AL MINISTERO DELL'AMBIENTE E DELLA SICUREZZA ENERGETICA
DIREZIONE GENERALE
VALUTAZIONI AMBIENTALI
PEC va@pec.mite.gov.it

Oggetto: Procedura di VIA nazionale. Codice procedura n. 8255. Collegamento tra la Val Fontanabuona e l'autostrada A12 Genova-Roma. Progetto definitivo. 2° invio Osservazioni alle integrazioni.

OSSERVAZIONI PRESENTATE DAL SIG. FULVIO CHIARDO - RISPOSTA ALLE CONTRODEDUZIONI DI AUTOSTRADE PER L'ITALIA

Figura 5-18 Localizzazione roost di *R. hipposideros* rispetto all'area di indagine (Libioss, 2023)

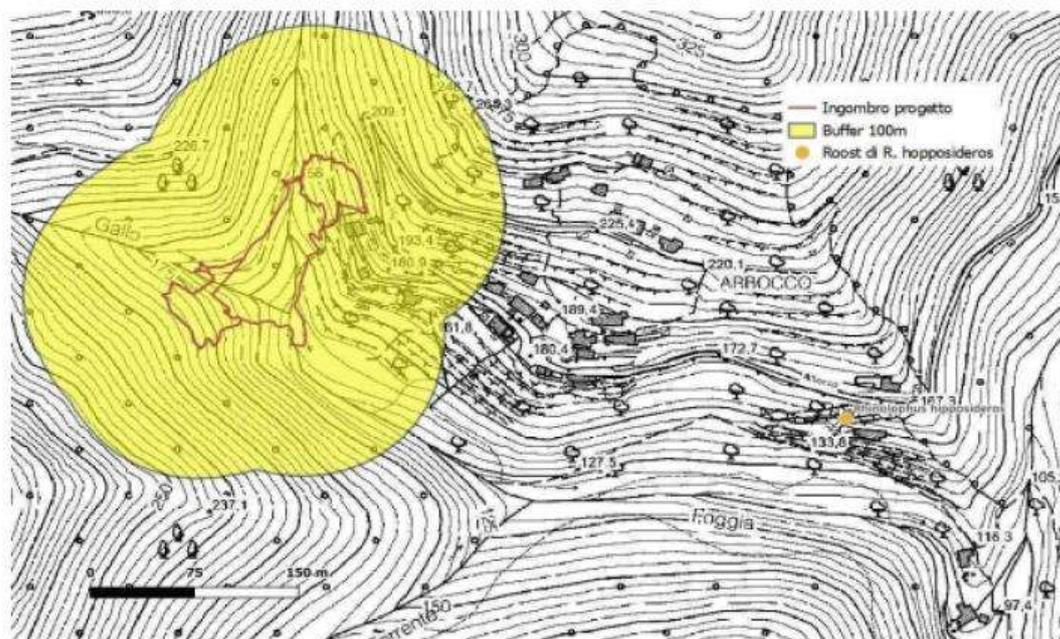
L'indicazione di Tecne che a cento metri dal progettato viadotto gli effetti ambientali si esauriscono non è sostenibile; anzi le norme tecniche per la redazione degli studi di impatto ambientale prevedono espressamente anche la valutazione del area vasta.

Le informazioni bibliografiche riportano infine l'esistenza di un roost di *Rhinolophus hipposideros* presso l'abitato di Arbocò.
